令和 6 年 1 月 1 1 日
日本原子力研究開発機構
新型転換炉原型炉ふげん

令和 5 年度 新型転換炉原型炉ふげん
原子力事業者防災業務計画 修正概要(案)

別図2-1-1 ふげん原子力防災組織（ふげん現地对策本部の組織）

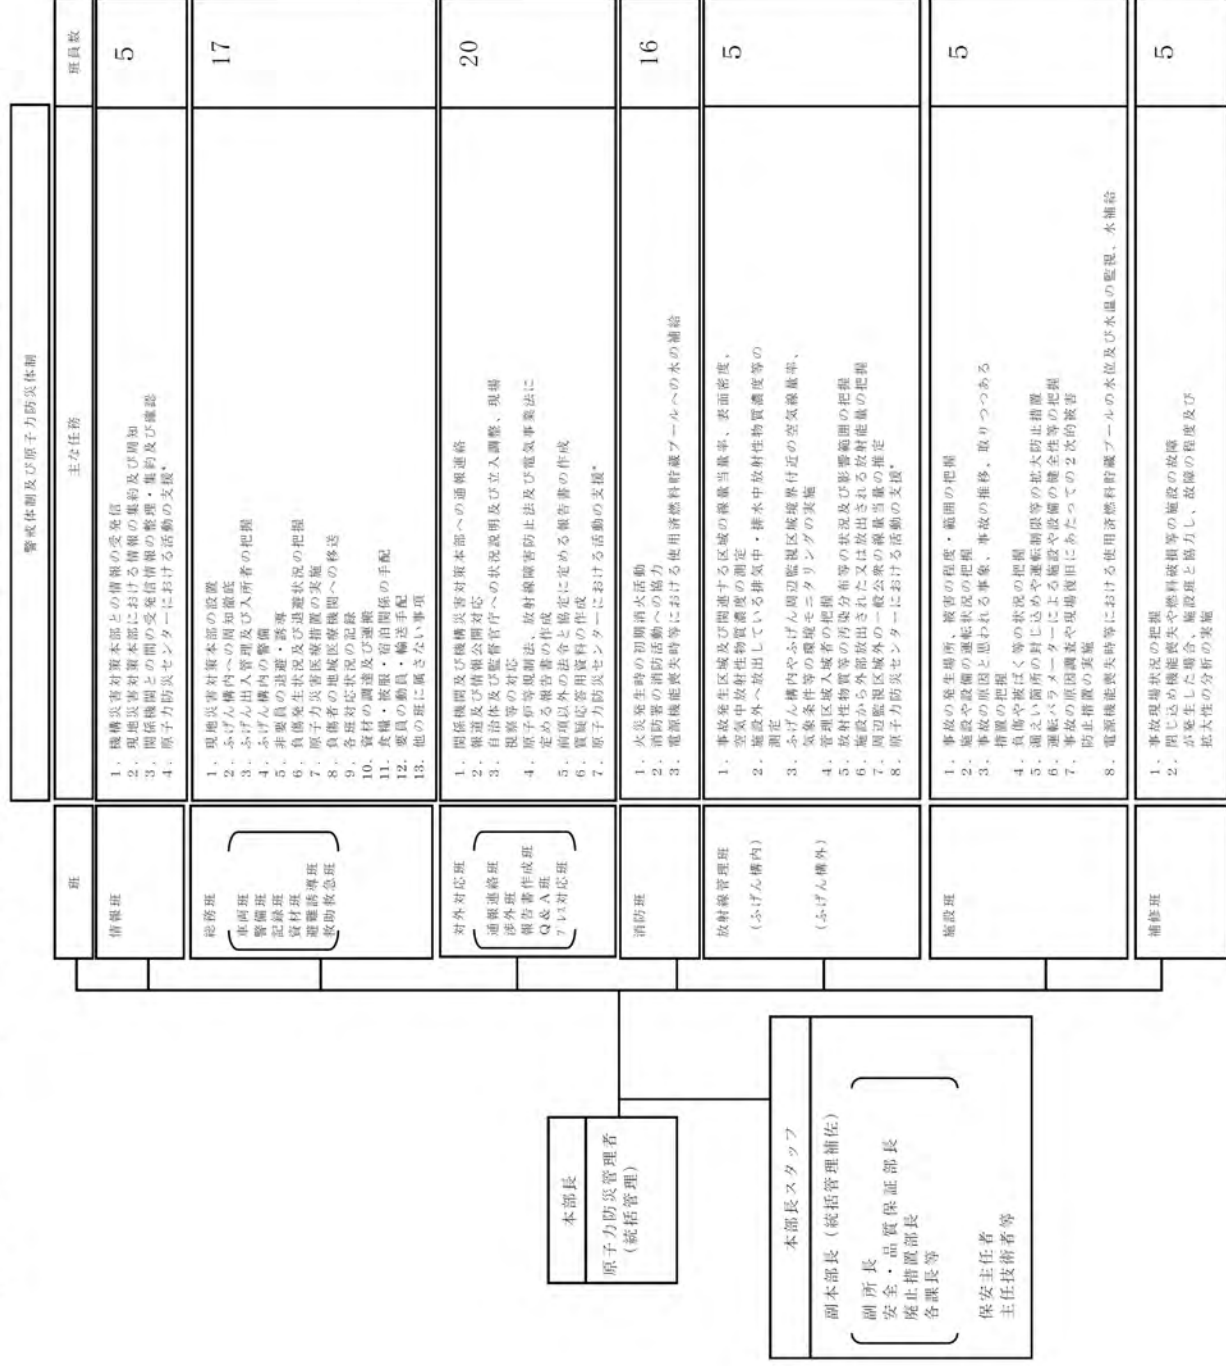
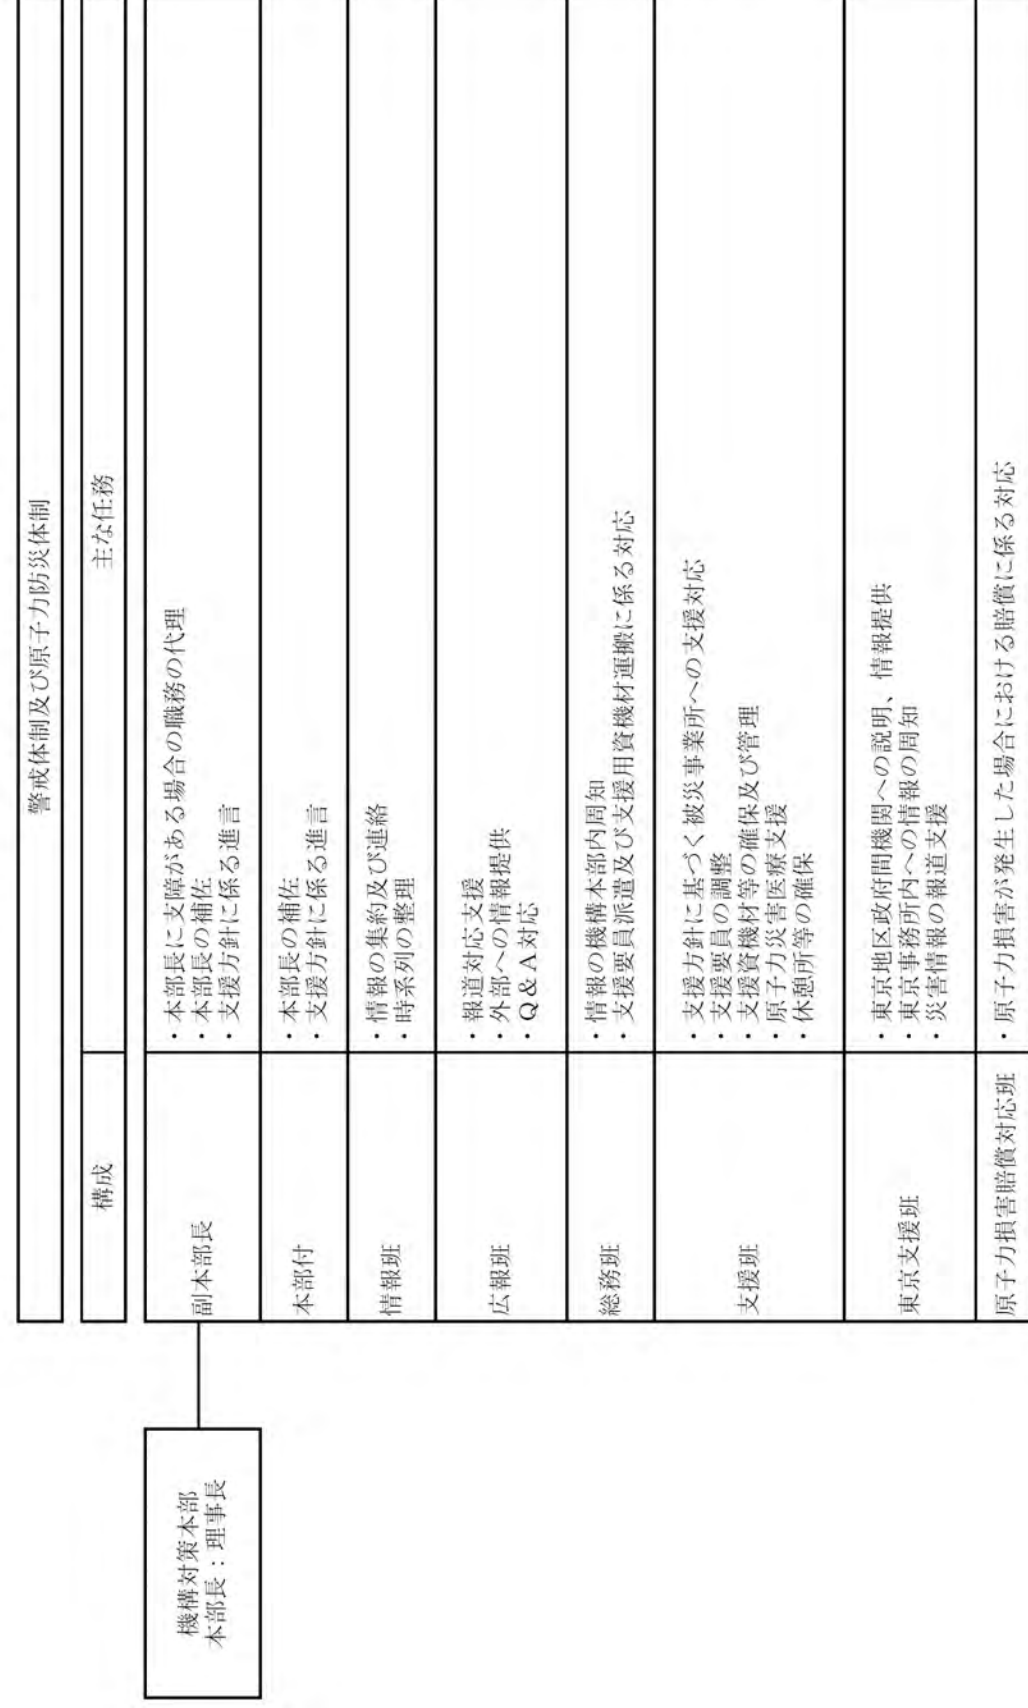
記載の適正化
 部分削除
 (もんじゅ、電力会社との整合)

- ① 他事業所の原子力事業者防災業務計画との整合を図り、ふげん原子力防災組織図から「班長」、「班員」の記載を削除する。【別図 2-1-1】
- ② 読替え表の反映（令和 5 年 10 月 5 日届出）【別図 2-2-9】
 - 国土交通省の組織名称の変更

別図2-2-3 機構対策本部の組織

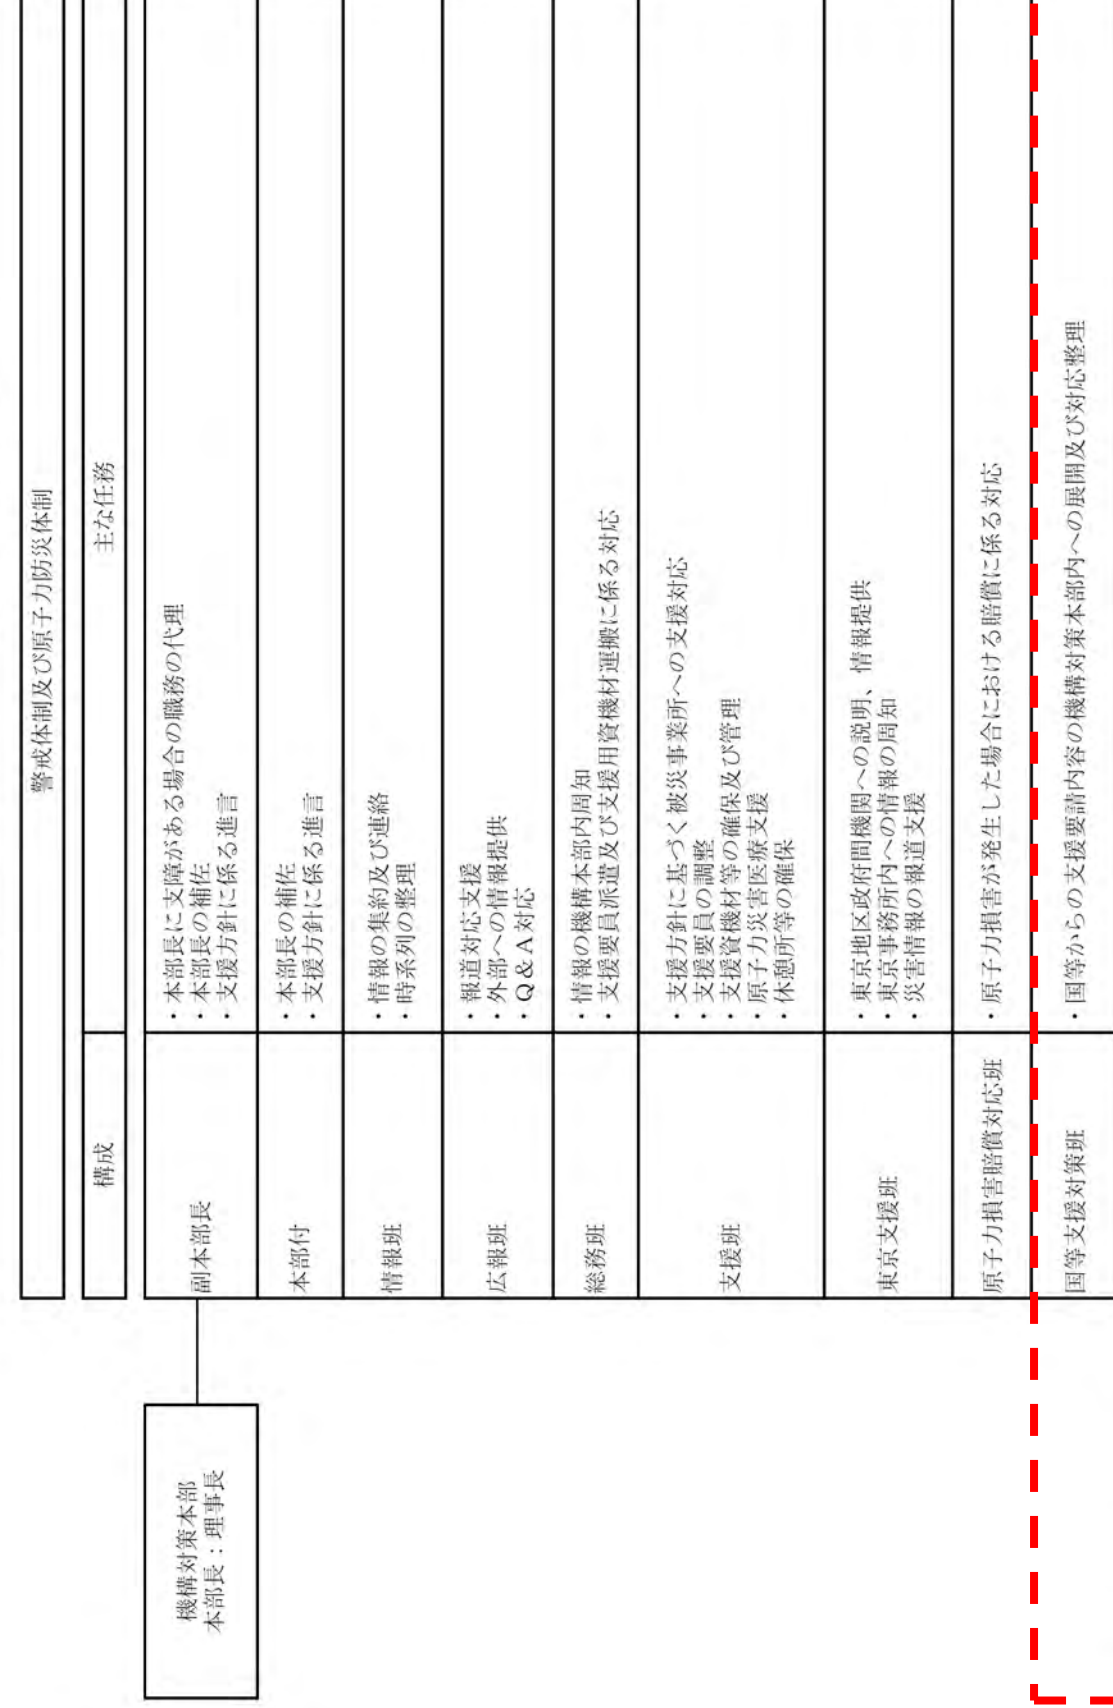
原子力防災組織の見直し（武力攻撃時等による災害発生時の指定公共機関としての対応体制の明確化）

- ・機構対策本部の組織に武力攻撃時等による災害発生時の指定公共機関としての対応体制を明確化するため、国等支援対策班を追加する。【別図 2-2-3】

別図2-3-10 ふげん周辺監視区域境界付近の放射線測定設備

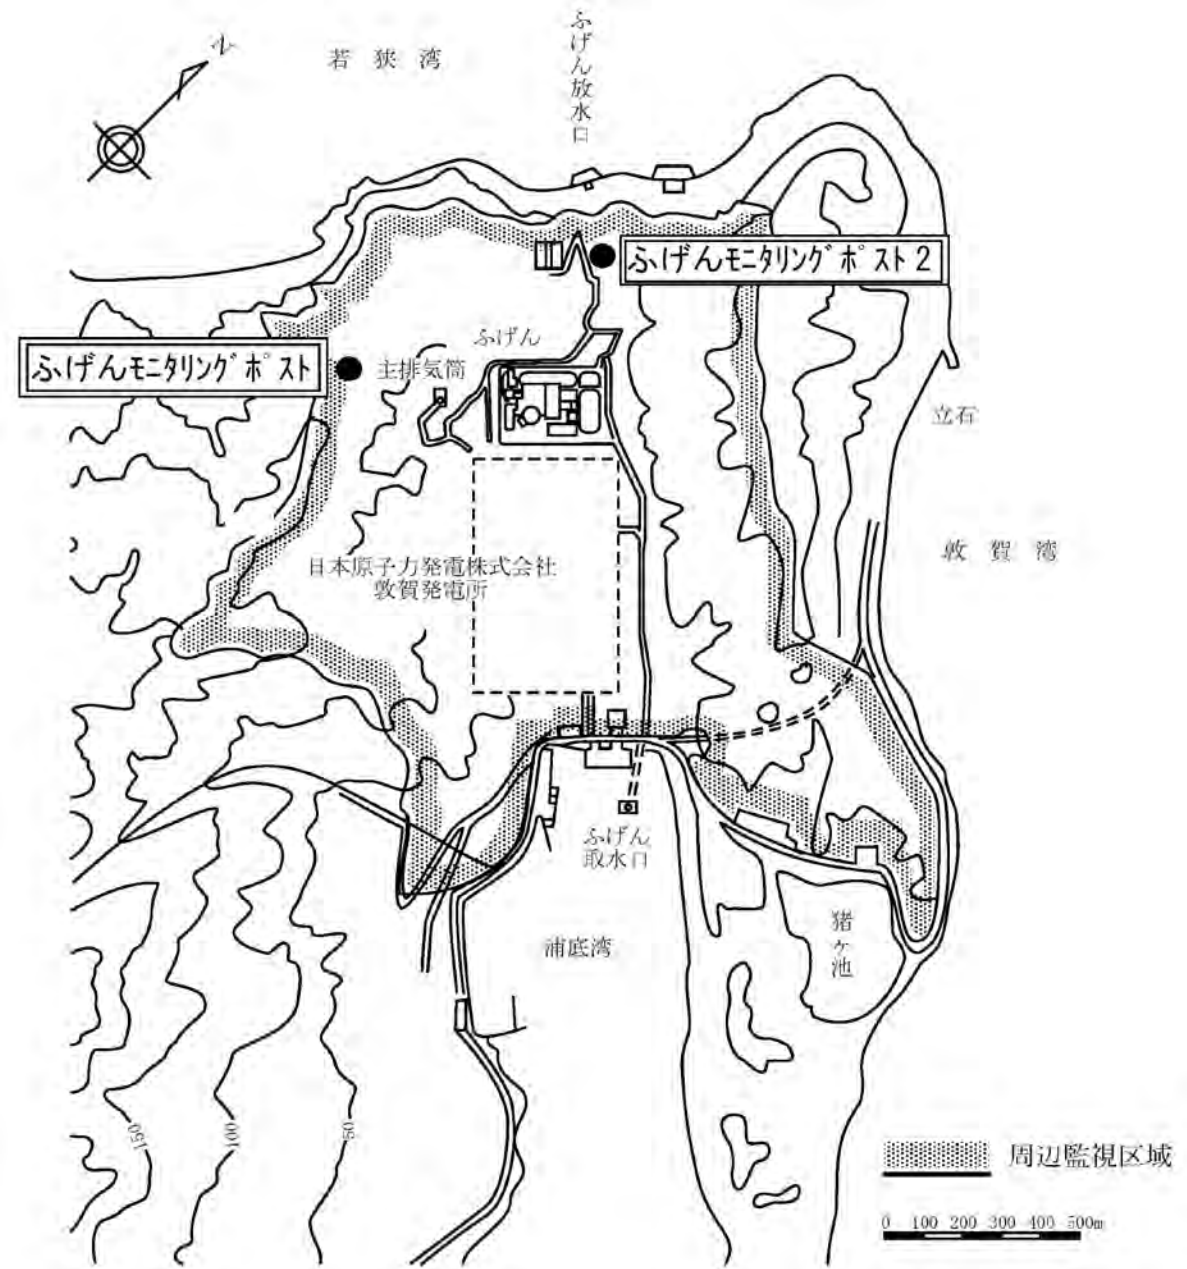
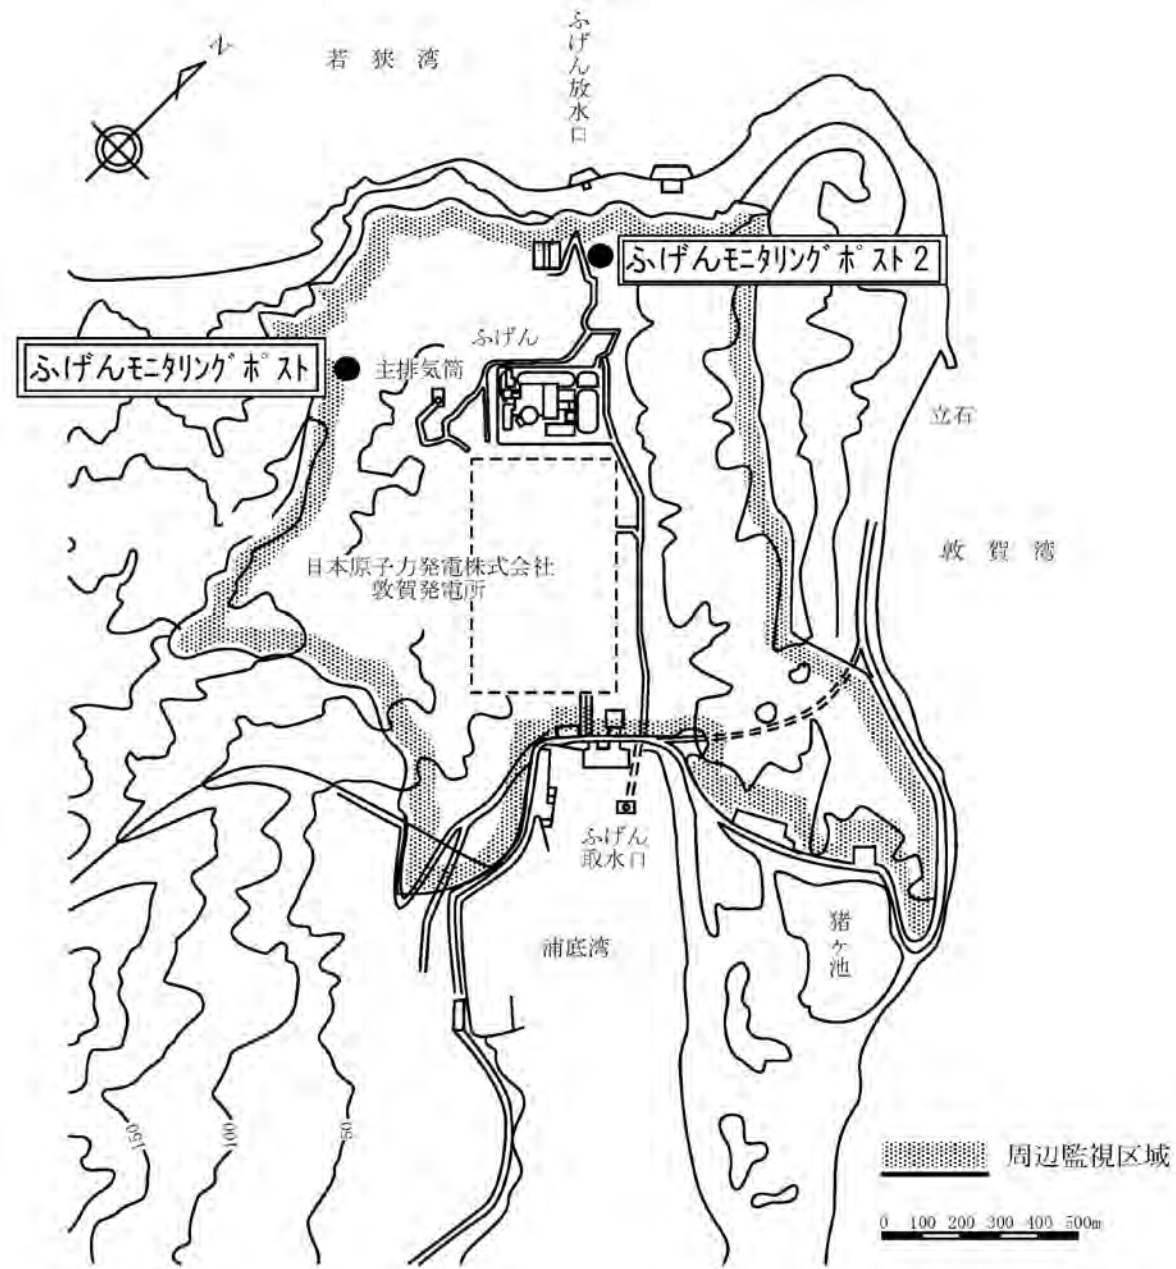
名 称	測定対象	測定器種類、測定レンジ
モニタリングポスト (EL140m)	空間線量率	NaI (10~10 ⁵ nGy/h)、電離箱 (10~10 ⁸ nGy/h)
モニタリングポスト2 (EL70m)	空間線量率	NaI (10~10 ⁵ nGy/h)、電離箱 (10 ⁴ ~10 ⁸ nGy/h)

誤記修正

- ・放射線測定設備（モニタリングポスト）のうち、電離箱の測定レンジの誤記を修正する。【別表 2-3-3】、【別図 2-3-10】

名 称	測定対象	測定器種類、測定レンジ
モニタリングポスト (EL140m)	空間線量率	NaI (10~10 ⁵ nGy/h)、電離箱 (10~10 ⁸ nGy/h)
モニタリングポスト2 (EL70m)	空間線量率	NaI (10~10 ⁵ nGy/h)、電離箱 (10~10 ⁸ nGy/h)
